RAPPORT ET CONCLUSIONS DU COMMISSAIRE ENQUÊTEUR

**DEMANDE D'AUTORISATION D'EXPLOITER DEUX NOUVEAUX PUI'S
SUR LA CONCESSION D'HYDROCARBURES LIQUIDES OU GAZEUX DITE DE NESLES**

**RAPPORT
DU COMMISSAIRE ENQUÊTEUR**

**Enquête publique n° E12000091/77
du 1^{er} au 31 octobre 2012**

Figure 10: extrait de la coupe technique des forages à réaliser (partie sommitale)

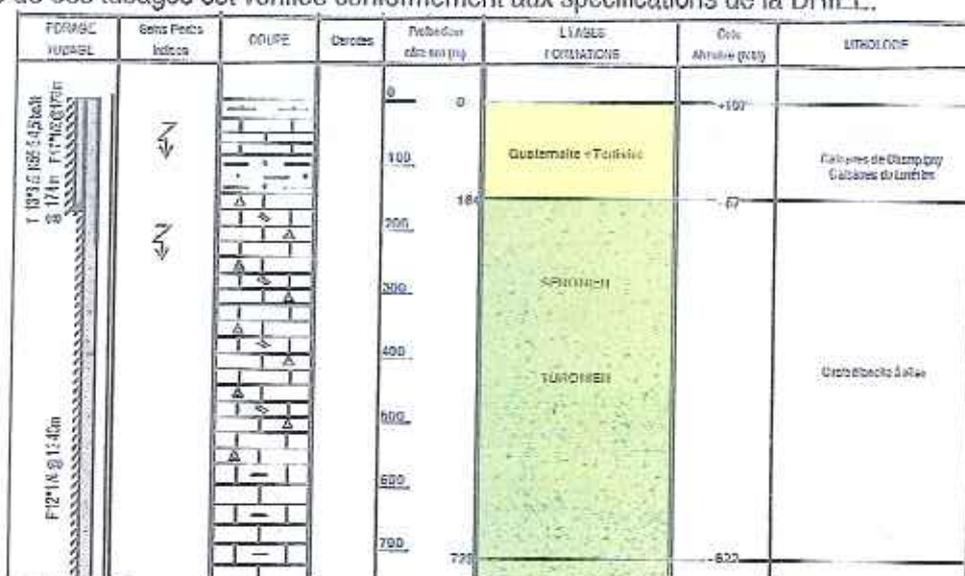
En ce qui concerne plus spécifiquement la nappe du Champigny, les risques potentiels peuvent être liés à une pollution en provenance des forages pétroliers ou bien à une turbidité occasionnée par les travaux.

En phase d'exploitation, les horizons du Champigny seront masqués par deux tubages en acier aux normes API. Ce type de tubage correspond à des tubes étirés à chaud sans soudure équipés de filetage avec serrage au couple. De plus, ces tubages sont cimentés à l'extrados, ce qui interdit le mélange des eaux tant depuis la surface qu'en profondeur.

L'intégrité de ces tubages est vérifiée conformément aux spécifications de la DRIEE.

COUPE DE PRINCIPE DE LA GESTION DES EAUX PLUVIALES

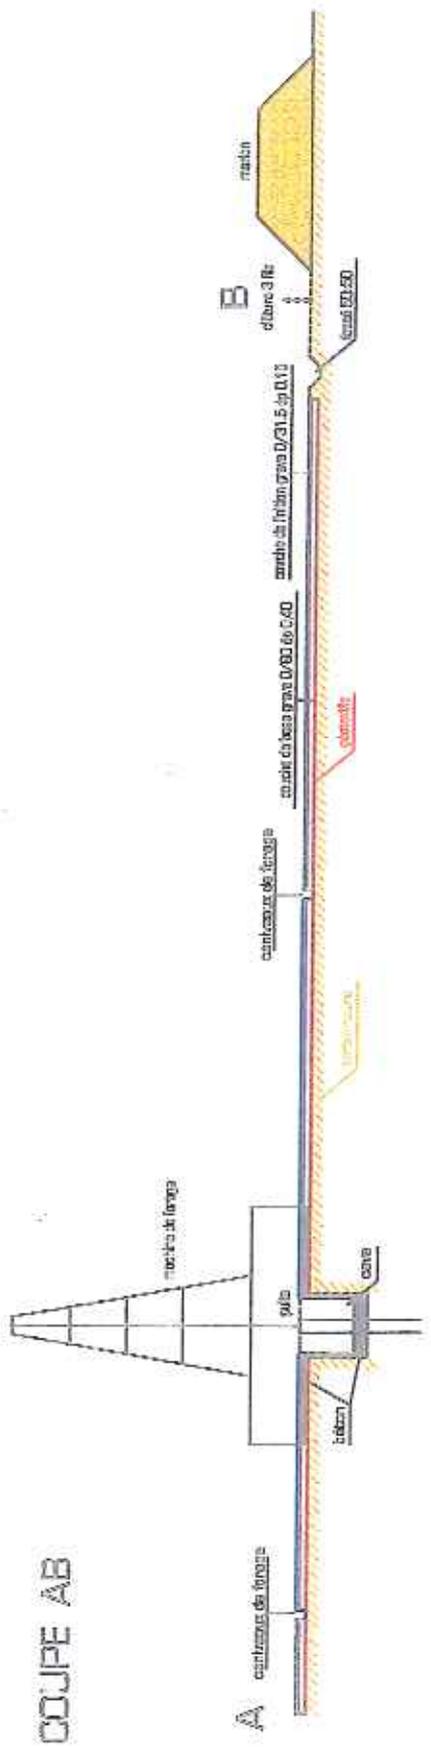
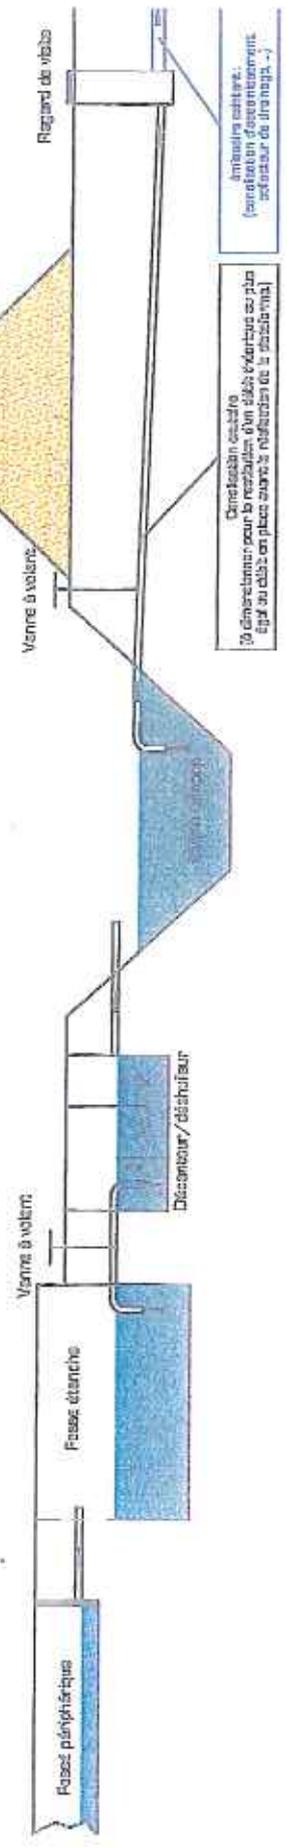
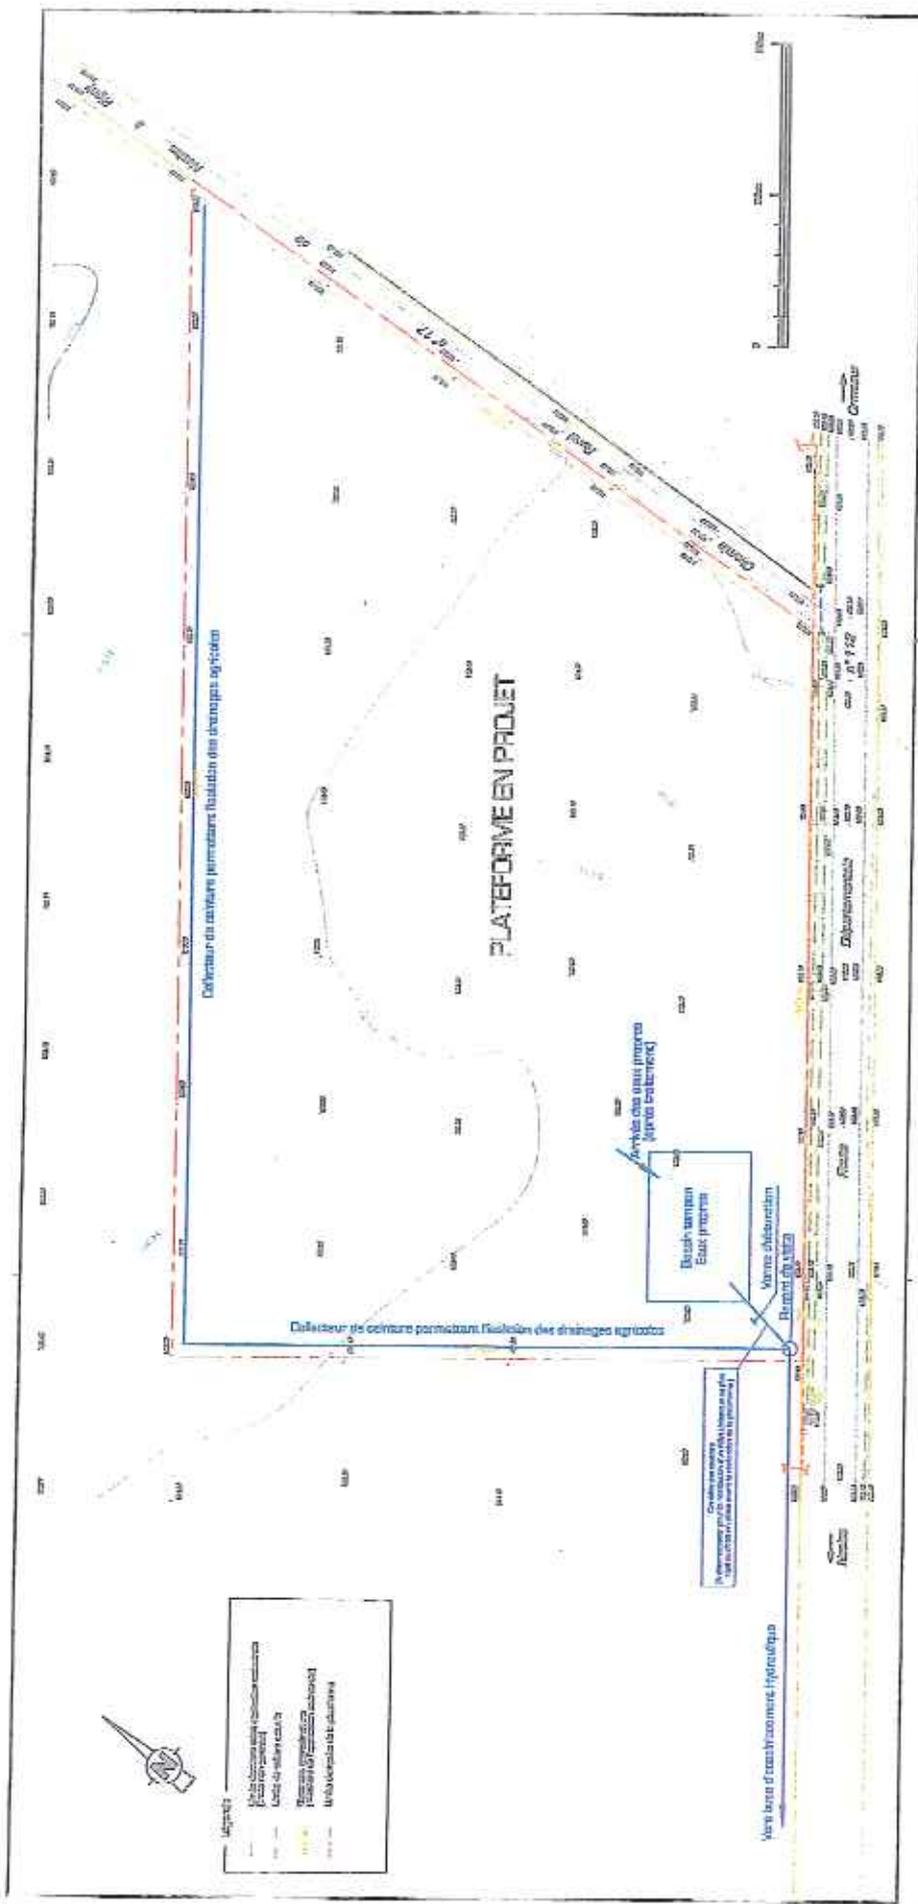
Quelle est l'emprise du géotextile ? Concerne-t-il tout le site ? Si le site est étanche, comment sont stockées les eaux pluviales ? L'association demande des précisions sur le mode et le devenir des purges que les opérateurs de Géopétrol effectuent sur les cuvettes de rétention des bacs de stockage et sur le drainage de l'aire de chargement : A quelle fréquence sont-ils purgés ? Sur quel critère ? Quel est le devenir de ces déchets ? Un cahier des opérations et des quantités est-il consultable par les autorités compétentes ? En cas d'incendie ou d'explosion, quelles substances sont utilisées et si oui, quel pourcentage est susceptible d'être retenu sur le site ? Il ne semble pas prévu de suivre la qualité du rejet des eaux pluviales à l'endroit de son rejet dans le milieu naturel, après le déshuileur.

Quelle est l'emprise du géotextile, concerne-t-il tout le site ? Gestion des eaux pluviales, des purges d'exploitation, des déchets, des eaux d'extinction ? Surveillance des rejets ?

Toutes les zones à présence d'hydrocarbures (donc potentiellement à risque) seront étanches. Ces aires seront :

Le reste de la plate-forme sera recouvert d'un géotextile qui assurera une stabilisation des sols. L'eau de pluie qui y ruissellera, soit s'infiltrera, soit sera collectée grâce au fossé périphérique de la plateforme. Cette eau est dirigée vers un décanteur/déshuileur, dont la fermeture (en cas d'accident) est possible grâce à une vanne. L'exutoire de ce décanteur/déshuileur est une fosse étanche (dont l'isolation est également possible grâce à une vanne), qui se déverse naturellement dans un bassin pluvial (dit bassin eau propre). Ce dernier permettra un rejet dans le milieu naturel à raison d'un débit de 1,5 L/s/ha (débit communément accepté pour le drainage agricole en seine et marne). Le passage d'un bassin à l'autre est réalisé par des tuyaux plongeants (ce qui flotte sur l'eau ne circule pas). Voir le plan et la coupe de gestion des eaux pluviales joints.

La parcelle sur laquelle sera implantée la plate-forme est actuellement drainée. Ces drains seront coupés et reconnectés aux drains existants par un drain collecteur qui ceinturera la plate-forme. Nous rappelons que le seul rejet dans le milieu naturel est celui des eaux pluviales et qu'il n'est donc pas, par définition, continu.
